改善箇所説明図

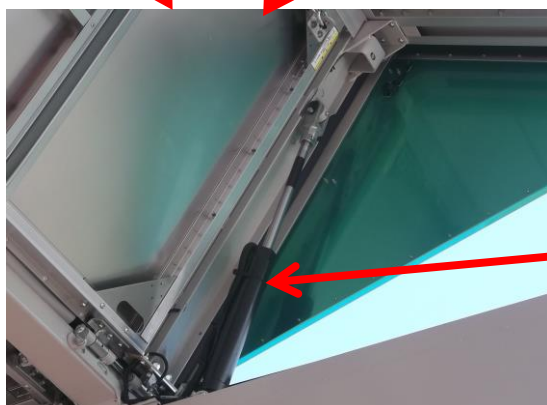
ウイング車の荷台において、油圧シリンダーのピストン部のシール構造が不適切なため、油圧が上げ側から下げ側(=ピストンロッド側)へ抜けることがある。そのため、ウイング開放時にウイングが下がり、最悪の場合、荷物の積み降ろし時に負傷するおそれがある。

全車両、油圧シリンダーを対策品に交換する。
